柏崎刈羽原子力発電所6、7号炉の新規制基準適合性に関して伝達した事項

平成26年1月24日
第72回審査会合
原子力規制庁

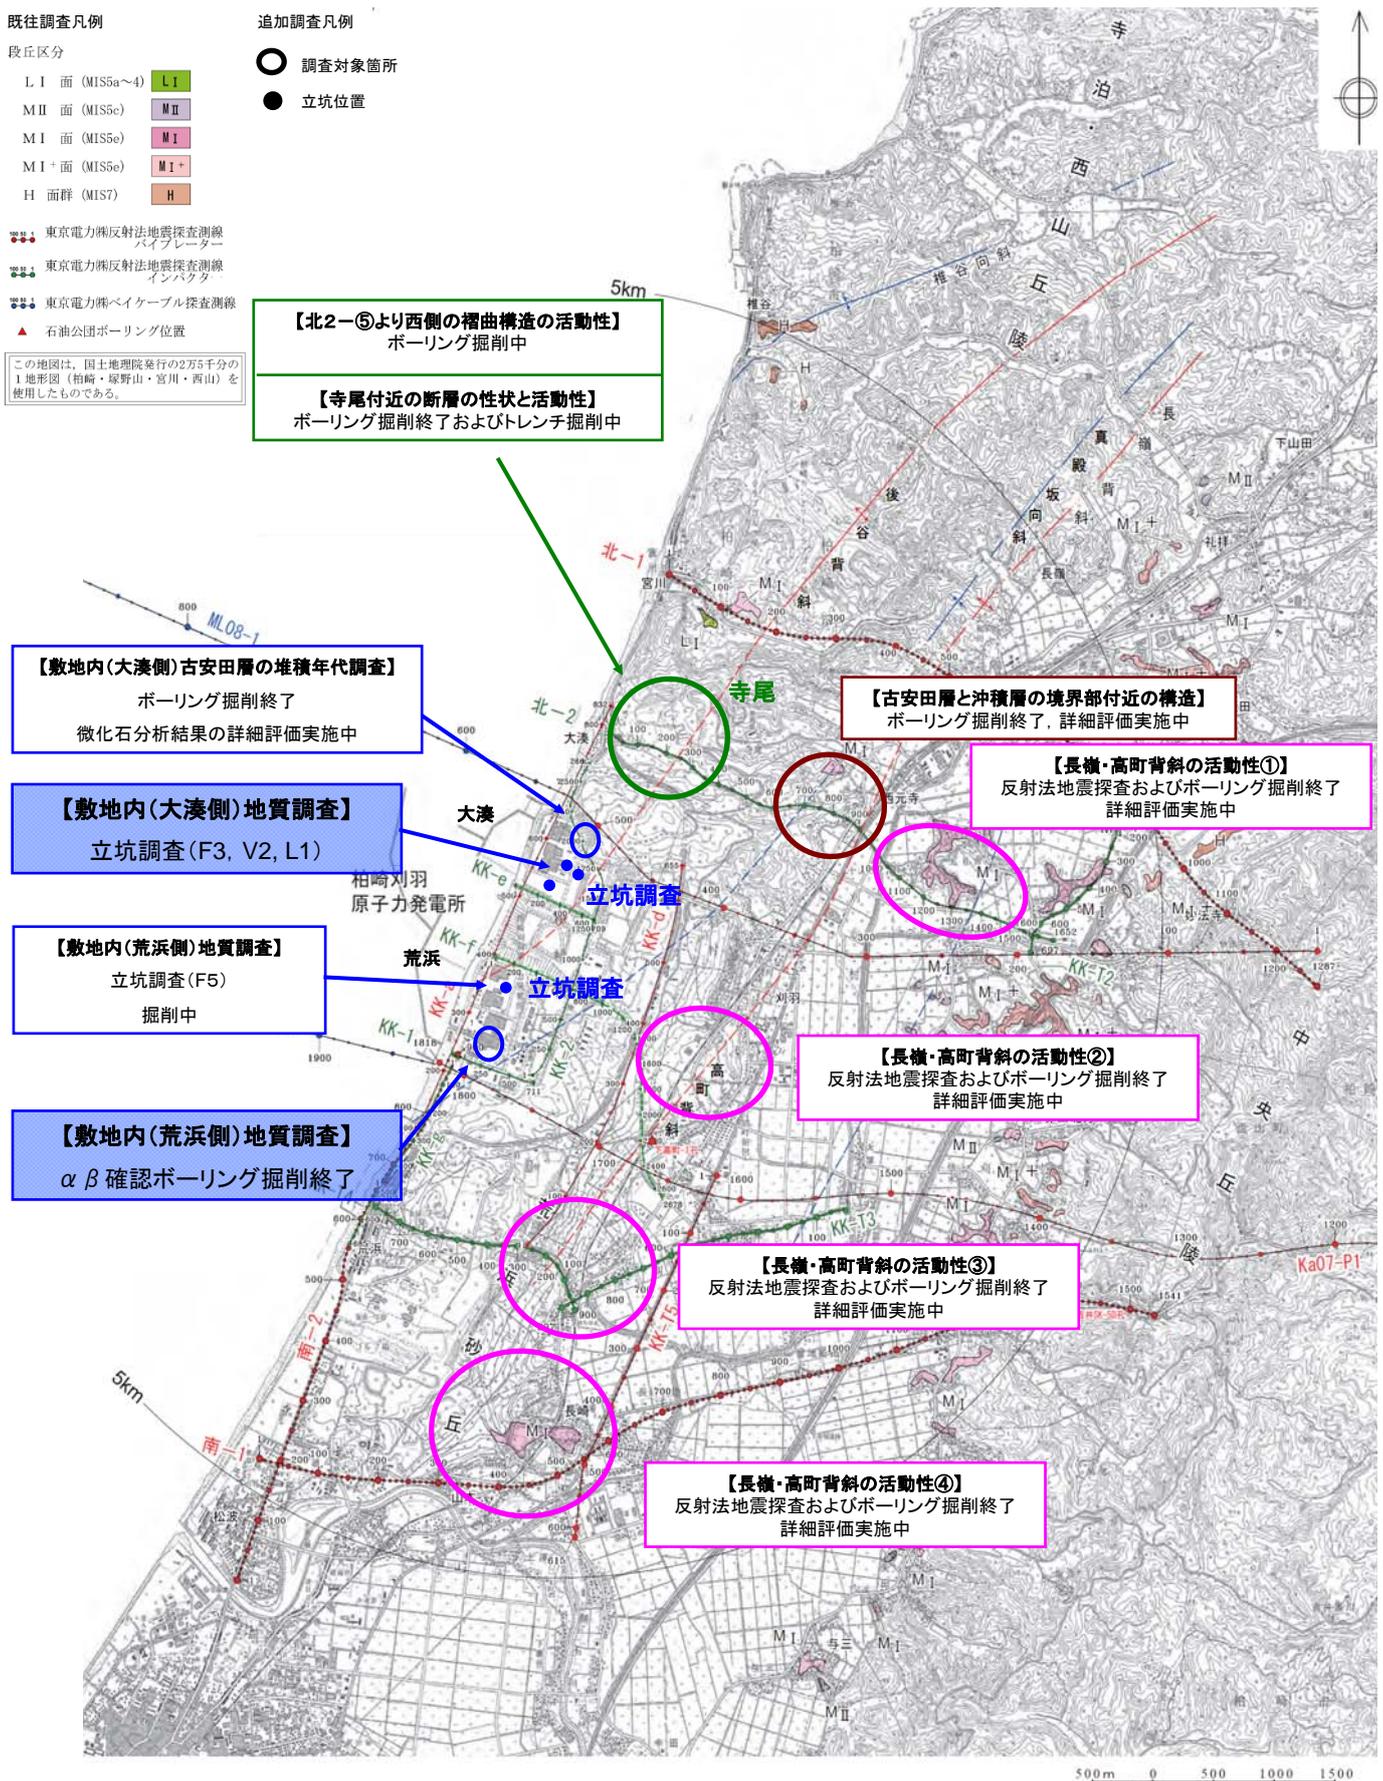
- ① 北-1測線における反射法地震探査断面及びボーリング調査結果を提示すること。
- ② 北-2測線について、北2-⑤よりもさらに西の区間及び背斜構造・向斜構造を含む区間について、既存ボーリングの間隔を補完するように稠密群列ボーリング調査を計画すること。
- ③ 北-2測線について、安田層と沖積層の境界部における安田層の構造を明らかにすることを目的として、稠密群列ボーリング調査を計画すること。
- ④ 寺尾地点で報告されている断層の延長部において、背斜軸付近の断層の有無を確認することを目的として、稠密群列ボーリング調査を計画すること。
- ⑤ 寺尾付近の断層の活動性をトレンチ調査等によって直接確認するため、上載層があって掘削可能な地点を選定し、提示すること。
- ⑥ 高町背斜の活動性を確認するため、ML08-1測線、KK-f測線（ML08-2測線）、KK-T4測線、南-1測線において、浅層反射法地震探査及び稠密群列ボーリング調査を計画すること。
